Mémoire en réponse aux observations de la  
MRAe – Centrale photovoltaïque de  
HOLNON et SAVY (02760/02590)

# Réponses aux observations de la MRAe du 28 juin 2022 (avis délibéré n°2022-6227)

Complément d'étude et remarques  
suite à l'avis de MRAe

Carte 2 – Relevés floristiques – p.6

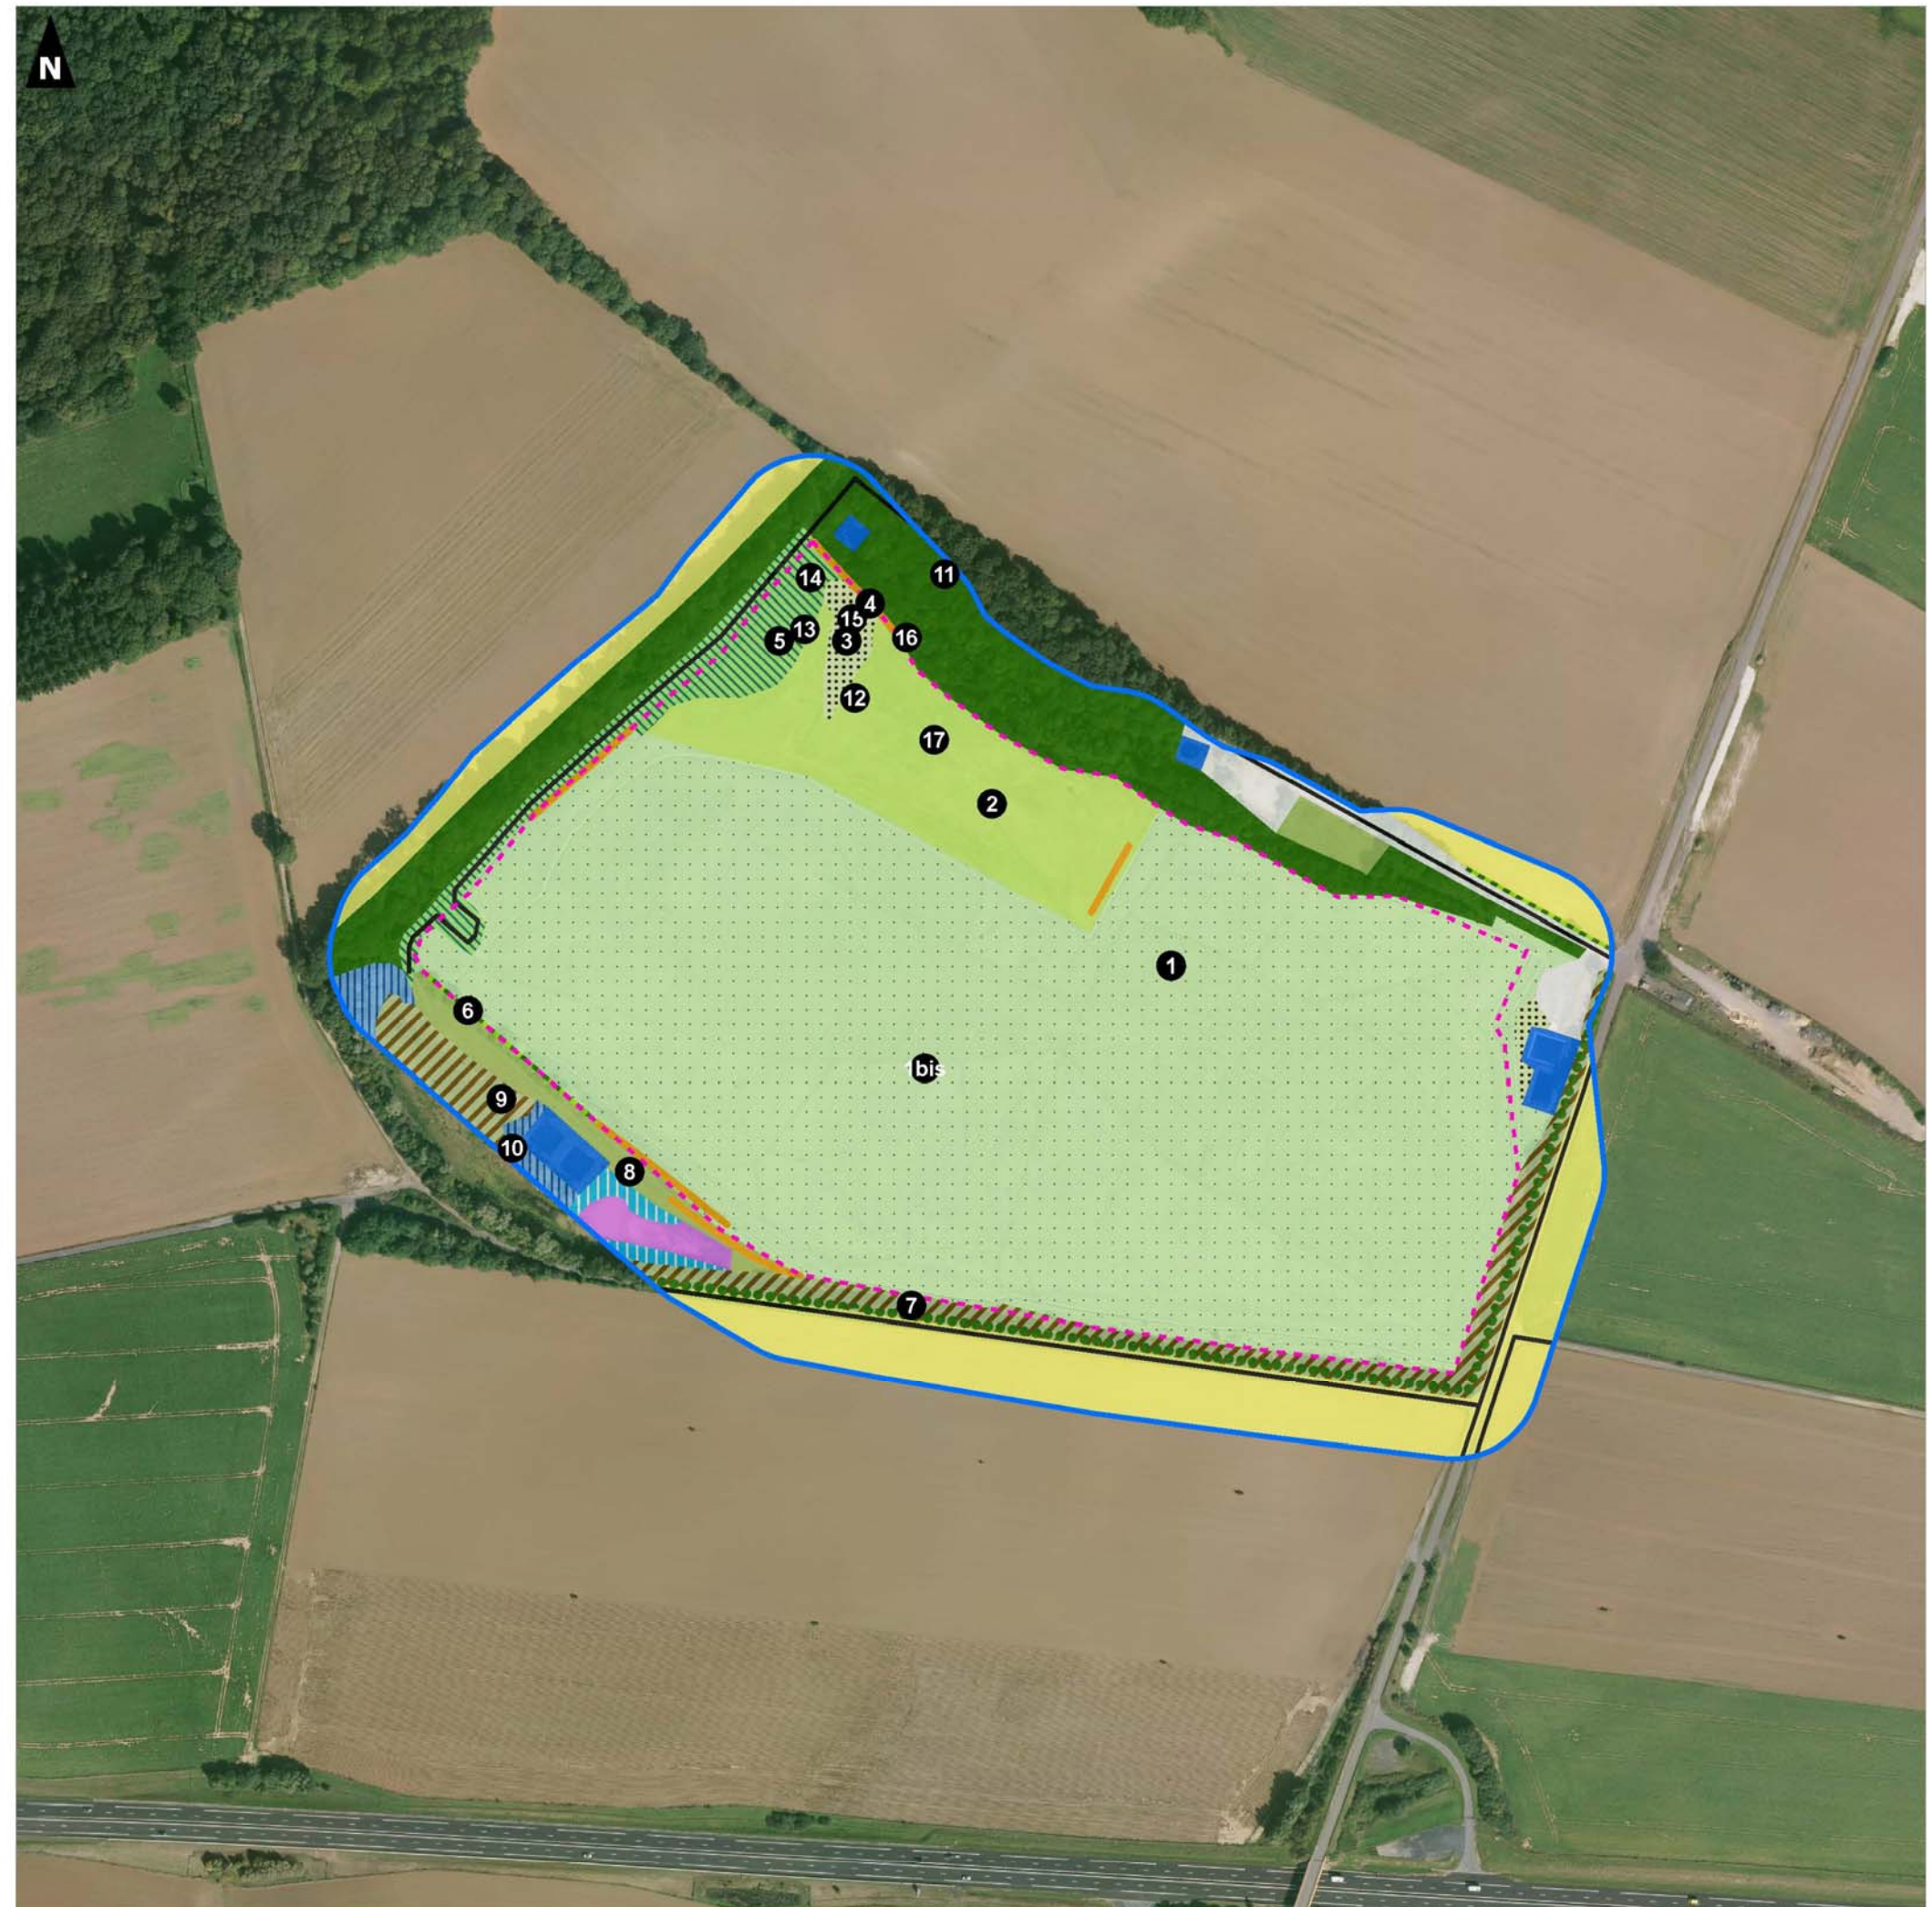
« Une étude de détermination de zone humide a été réalisée et est présentée pages 174-189. Elle repose sur deux relevés de végétation réalisés en mai et juillet 2020. Il est indiqué page 87 que les inventaires habitats et flore ont été réalisés les 7 mai et 24 juin 2020. Il convient de mettre en cohérence ces données et de joindre une cartographie permettant la localisation de ces inventaires. »

« L'autorité environnementale recommande de réétudier le caractère humide du secteur de projet et de requalifier le niveau d'impact sur les habitats au regard des résultats de cette analyse. »

« L'étude relève la présence d'espèces indicatrices de zones humides et précise que le pourcentage de recouvrement est insuffisant pour conclure à des habitats caractéristiques de zones humides selon les dispositions de l'arrêté du 01/10/200910. Cependant, contrairement à ce qui est indiqué dans l'étude page 176, ces inventaires ne répondent pas à la période favorable à l'expression des espèces tardives représentatives des zones humides (juillet-septembre). La présence de ces espèces est donc potentiellement sous-évaluée. L'étude précise qu'aucun sondage pédologique n'a été réalisé sur le site pour éviter le risque de percer la membrane d'étanchéité de l'ISDND. »

L'étude de zone humide a été réalisée les 7 mai et 24 juin. Le second passage peut paraître précoce mais les espèces tardives sont observables au stade végétatif. Néanmoins, **un passage complémentaire a été réalisé le 19 août 2022 afin de réaliser des relevés spécifiques sur le secteur pré-identifié comme zone à dominante humide** selon le SDAGE. Aucun de ces relevés n'a identifié de caractère humide sur cette zone.

L'ensemble des relevés floristiques initiaux (1 à 11, réalisés en 2020) et complémentaires (12 à 17, effectués en 2022) ont été localisés par rapport aux habitats naturels et semi-naturels.
